## WYNIKI KONSULTACJI SPOŁECZNYCH

Uwagi w ramach konsultacji koncepcji programowo – przestrzennej oraz programu funkcjonalno – użytkowego (PFU) dla budowy punktu przesiadkowego w Osielsku dz. 580/6 przy ul. Jana Pawła II

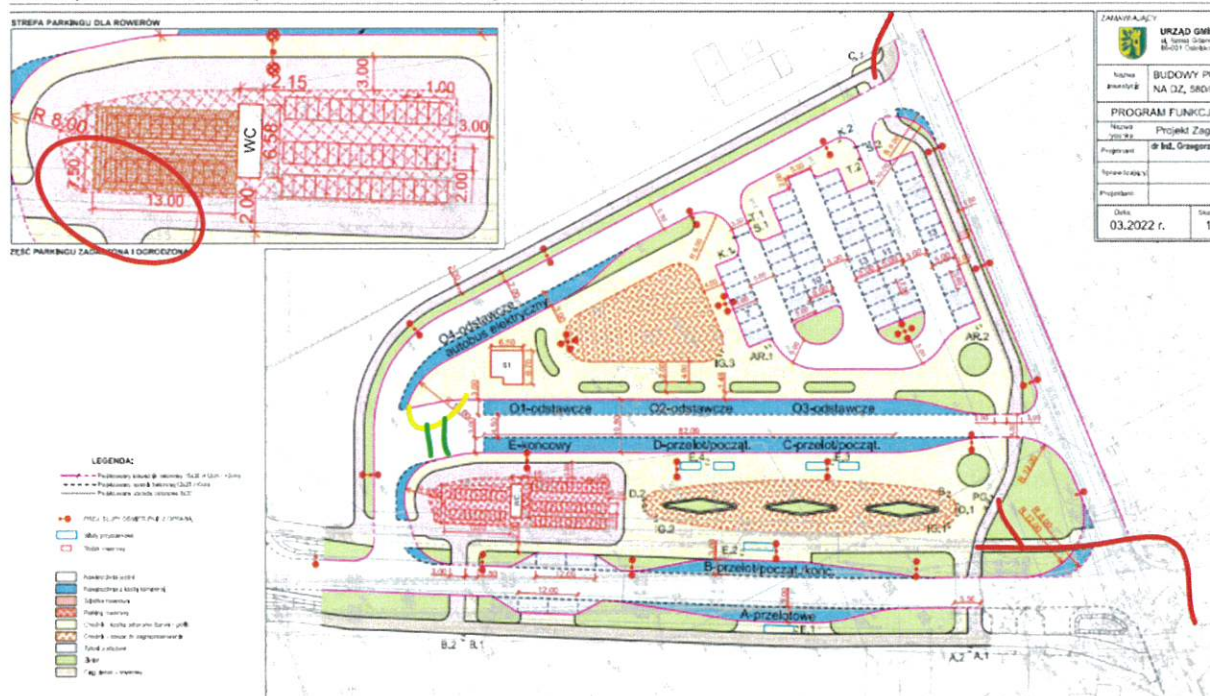
Zgłaszam uwagi dot. projektu centrum przesiadkowego:

- wniosek o wykonanie po stronie północnej CP drogi rowerowej wraz z przejazdem przez ul. Jeziorańską
- wniosek o niewielkie przedłużenie drogi rowerowej wzdłuż Jeziorańskiej wraz z wykonaniem włączenia tej drogi w jednię.
- wniosek o wykonanie drugiego przejścia przez jezdnię dla autobusów.

- proszę o przeanalizowanie ilości miejsca w okolicy parkingu rowerowego oraz przejścia dla pieszych. Na podstawie planu wydaje mi się, że tam będzie mało miejsca dla osób dojeżdżających/odjeżdżających na rowerach oraz pieszych
- czy miejsca do parkowania będą zaprojektowane jako stojaki U-kształtne? Warto skorzystać z prawidłowych standardów montażu takich stojaków (posiada takie np. ZDMiKP w Bydgoszczy)
- brakuje wystarczającego miejsca na dojście do toalety - wszystko odbywa się przez parking rowerowy z małymi odstępami. Rowerzyści będą przechodzić/przejeżdżać obok oczekujących na skorzystanie z toalety. No i sama toaleta jest na planie bardzo mała.

- zasadniczy ciąg drogi rowerowej zlokalizowany jest po wschodniej stronie i do tego ciągu doprowadzona jest droga rowerowa; poprowadzenie w poprzek ul. Jeziorańskiej, a następnie w poprzek ul. Jana Pawła II tworzy dodatkowe punkty kolizji (rower - pojazd) i wykracza poza zakres niniejszego opracowania; kwestię wprowadzenia dodatkowych przejazdów należałoby rozpatrywać na etapie projektu ul. Jeziorańskiej i skrzyżowania tej ulicy z Al. Jana Pawła II;

- przedłużenie ścieżki rowerowej w kierunku ul. Jeziorańskiej zostanie przewidziane w projekcie budowy ul. Jeziorańskiej w Osielsku
- przede wszystkim z uwagi na bezpieczeństwo ruchu drogowego (przejście przez trzy pasy ruchu, w strefie manewrowej autobusów) przejścia dla pieszych nie należy wprowadzać; ponadto proponowane przejście prowadzi do pomieszczeń technicznych pętli autobusowej i nie jest to cel zwykłych użytkowników;

- układ chodników zostanie skorygowany w celu zwiększenia przestrzeni dla pieszych;
- projektuje się stojaki u-kształtne;
- skoryguje się układ miejsc parkingowych dla rowerów, w celu zwiększenia strefy przy budynku toalet.
